**Oggetto: [ID: 10086] Procedura di V.I.A. / PNRR, ai sensi dell'art. 23 del D.Lgs. 152/2006, integrata con la valutazione di incidenza, di cui all'art. 5, del D.P.R. n. 357/1997 e Verifica del Piano di Utilizzo Terre, ex D.P.R. n. 120/2017, art. 9 -**

**Progetto : "S.S. 36 – Messa in sicurezza tratta Giussano-Civate". Giochi olimpici e paralimpici invernali Milano Cortina 2026.**

Facendo seguito alla Vostra comunicazione in atti provinciali prot. n.43064 del 09.08.2023, si riportano le osservazioni delle Direzioni Organizzative della Provincia di Lecco, inerenti al procedimento di cui all'oggetto :

[fig.1] Estratto dell'elaborato trasmesso dal comune di Civate

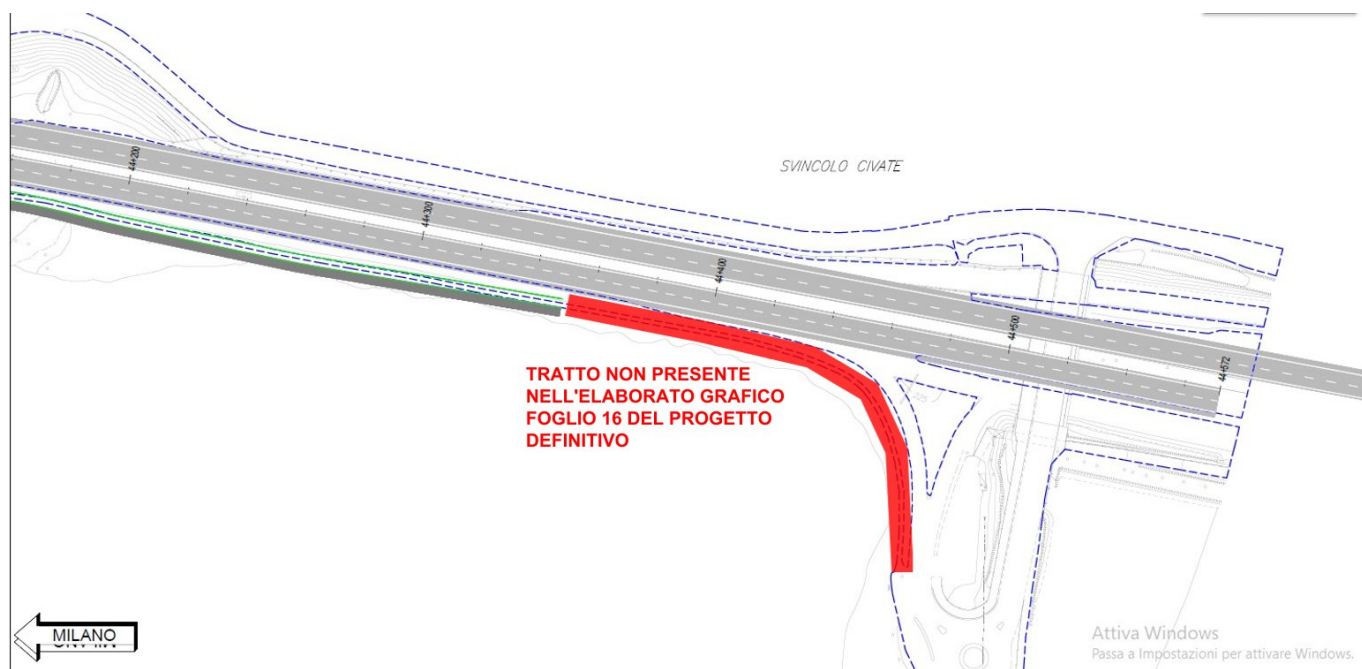
- con riferimento alla planimetria di progetto foglio 16 (da km44+200 a fine tratta) che prevede la sistemazione della pista ciclopedonale in territorio di Civate, si chiede di estendere il progetto di miglioramento della pista ciclabile fino all'intersezione con l'uscita posta all'altezza circa del km 44+500, come già richiesto dal comune di Civate (si veda estratto dell'elaborato trasmesso dal comune [fig.1]). La richiesta è di valenza strategica in quanto l'ultimo tratto della pista è spesso inagibile per questioni di allagamento e questa limitazione andrebbe a vanificare la bontà dell'intero intervento di miglioramento proposto in progetto. Pertanto, estendendo la zona da riqualificare, si garantirebbe la continuità del percorso permettendone la fruizione in sicurezza.
